**AVIS RELATIF À LA PROTECTION
CONTRE LES EVENTUELS EFFETS NOCIFS ET NUISANCES
PROVOQUÉS PAR LES RAYONNEMENTS NON IONISANTS
GÉNÉRÉS PAR DES ANTENNES ÉMETTRICES STATIONNAIRES**

Commune : LA LOUVIERE - Exploitant : PROXIMUS

Référence exploitant : 64RDB_01

Rapport n° 2866 / 2024

Figure 1 : Vue en plan des lieux de séjour et des points de contrôle

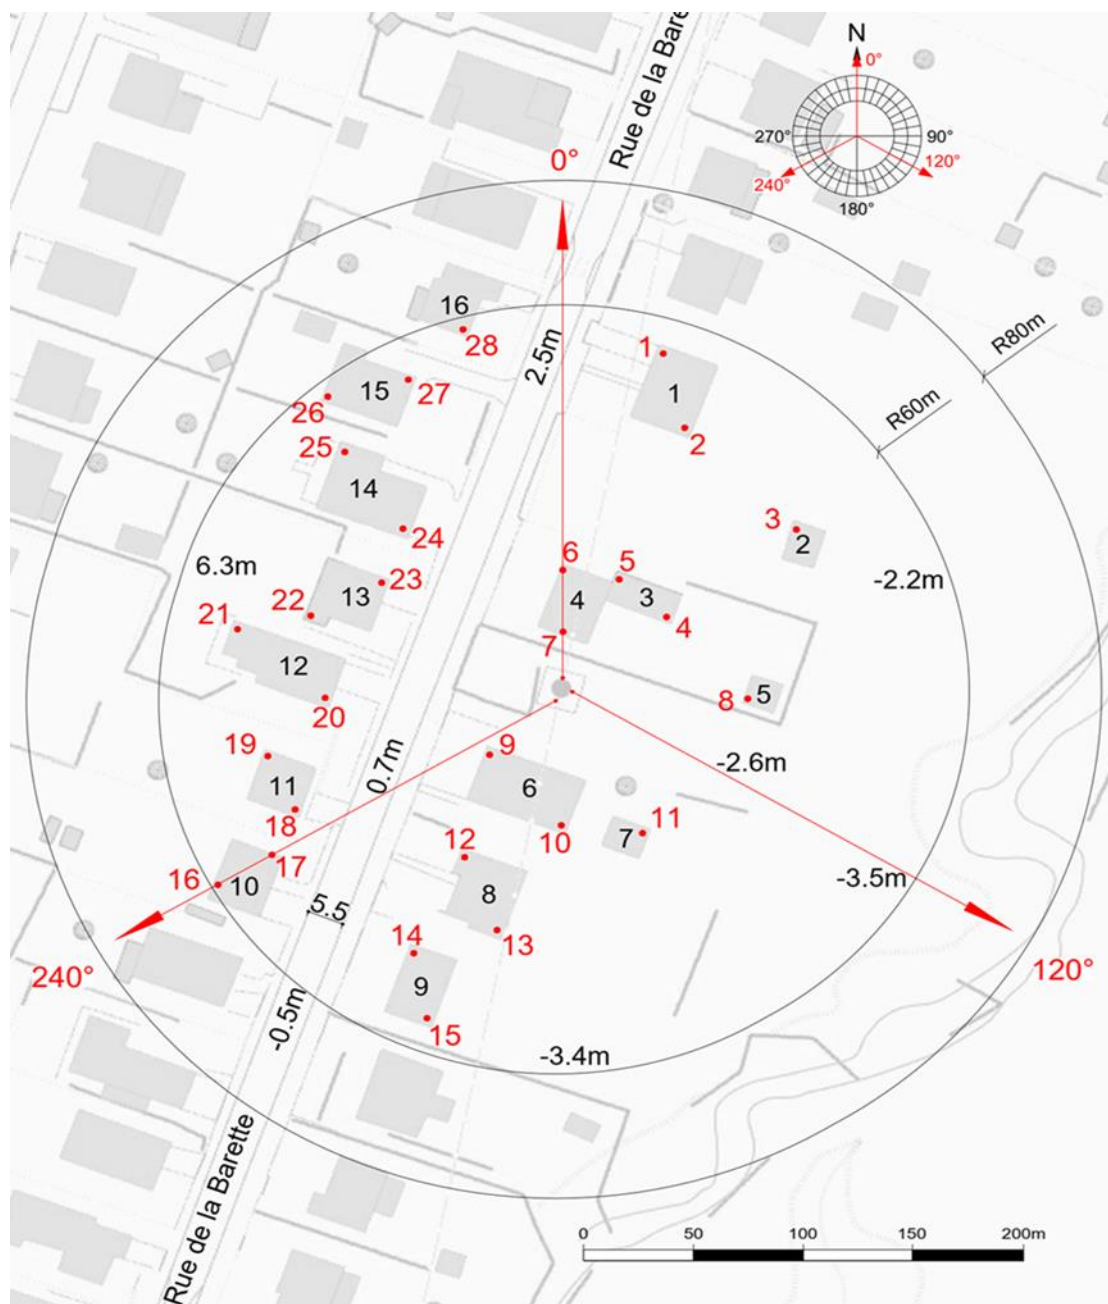
Les fréquences d'émission, la puissance rayonnée par chacune des antennes et leur gain permettent de déterminer le rayon de la zone à analyser. Tout dépassement de la limite par installation est exclu en dehors de cette zone. Le tableau 2 reprend les 35 LS² pour lesquels l'indice d'exposition est le plus élevé. Les différentes colonnes indiquent :

- le numéro du point de contrôle repris sur un des plans de la figure 1;
- le numéro du LS dans lequel se trouve le point de contrôle de la 1^{ère} colonne ;
- l'atténuation d'obstacle prise en compte pour le calcul de l'indice d'exposition dans le LS ;
- le résultat du calcul de l'indice d'exposition.

N° point de contrôle	LS	Atténuation (dB)	Indice d'exposition relatif à la limite par installation IE_i
18	LS11	3,0	0,098
17	LS10	3,0	0,081
16	LS10	3,0	0,079
19	LS11	3,0	0,072
28	LS16	3,0	0,059
1	LS1	3,0	0,053
9	LS6	3,0	0,049
20	LS12	3,0	0,043
27	LS15	3,0	0,041
6	LS4	3,0	0,041
2	LS1	3,0	0,039
7	LS4	3,0	0,035
14	LS9	3,0	0,033
12	LS8	3,0	0,026
22	LS13	3,0	0,026
25	LS14	3,0	0,025
21	LS12	3,0	0,024
15	LS9	3,0	0,023
26	LS15	3,0	0,022
5	LS3	3,0	0,019
8	LS5	3,0	0,018
24	LS14	3,0	0,016
13	LS8	3,0	0,015
11	LS7	3,0	0,014
23	LS13	3,0	0,013
10	LS6	3,0	0,009
3	LS2	3,0	0,007
4	LS3	3,0	0,007

En ce qui concerne les antennes de l'installation mentionnées dans le tableau 1, la distance maximale à laquelle la limite pourrait être atteinte, à l'extérieur, est égale à 78,5 m. S'il n'y a pas de LS à une distance inférieure, les antennes respectent forcément la limite d'immission.

Dans le cas des LS situés à l'intérieur des bâtiments, une atténuation d'obstacle est prise en compte et il en résulte que la distance maximale à laquelle la limite pourrait être atteinte se réduit à 55,6 m.

Figure 2 : Vue en plan des installations d'antennes dans un rayon de 300 mètres autour de l'installation faisant l'objet de la demande d'avis

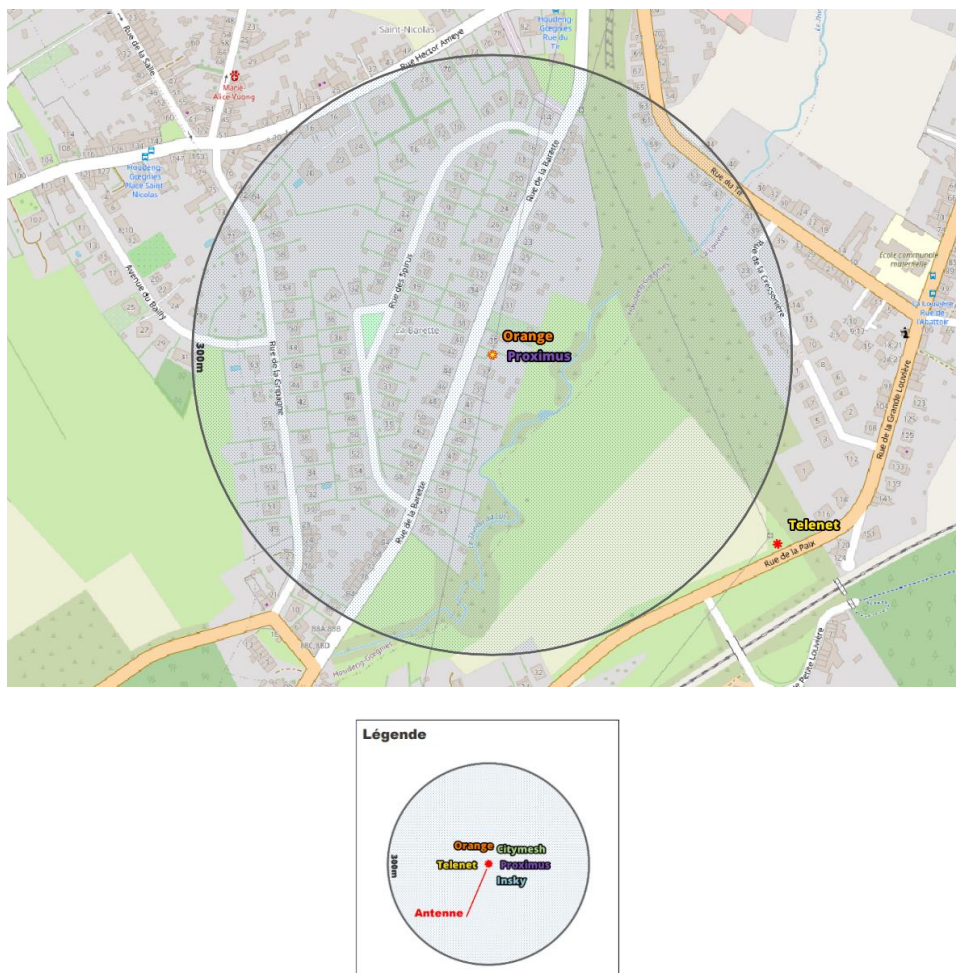
Le plan en projection verticale de la figure 2 indique la localisation des installations d'antennes émettrices stationnaires visées par le décret et situées dans un rayon de 300 mètres autour de l'installation référencée dans le paragraphe 2 et localisée au centre du cercle. Les données de localisation de ces antennes et les avis correspondant sont accessibles via le cadastre en ligne des antennes émettrices stationnaires⁸. Les installations prises en compte dans l'évaluation du respect de la limite cumulative sont les installations d'antennes émettrices déclarées en service par l'exploitant à la date du présent avis, à l'exception de l'installation référencée dans le paragraphe 2 et éventuellement d'autres installations ayant fait l'objet d'une demande d'avis à la même date et qui sont situées à l'intérieur de la zone de 300 mètres de rayon.

- a) il y a au plus 4 installations d'antennes émettrices stationnaires présentes dans la zone d'évaluation de 300 mètres de rayon représentée dans la figure 2, y inclus l'installation référencée dans le paragraphe 2 : la limite cumulative définie à l'article 4, §2 du décret est nécessairement respectée dans les lieux de séjour à l'intérieur de la zone d'évaluation de 300 mètres de rayon ;

- b) il y a exactement 5 installations d'antennes émettrices stationnaires présentes dans la zone d'évaluation de 300 mètres de rayon représentée dans la figure 2, y inclus l'installation référencée dans le paragraphe 2 et il existe, pour 3 ou 4 de ces installations, un avis attestant le respect de la limite abrogée de 3 V/m : la limite cumulative définie à l'article 4, §2 du décret est nécessairement respectée dans les lieux de séjour à l'intérieur de la zone d'évaluation de 300 mètres de rayon ;

- c) dans tous les autres cas, il a été vérifié que la limite cumulative définie à l'article 4, §2 du décret n'est pas dépassée dans les lieux de séjour sur base du nombre d'installations localisées dans la zone d'évaluation de 300 mètres de rayon représentée dans la figure 2, de leur localisation ainsi que des données inscrites dans la figure 1 et au paragraphe 4 du présent avis et dans les avis attestant le respect de la limite par installation ou de la limite abrogée de 3 V/m relatifs aux autres installations reprises dans la figure 2.

Compte tenu des considérations ci-dessus, il apparaît que l'intensité du rayonnement électromagnétique généré, dans les lieux de séjour situés dans un rayon de 300 mètres autour de l'installation référencée dans le paragraphe 2, par l'ensemble des antennes émettrices stationnaires de l'ensemble des exploitants du même site d'antennes émettrices stationnaires respecte la limite fixée à l'article 4, § 2 du décret.
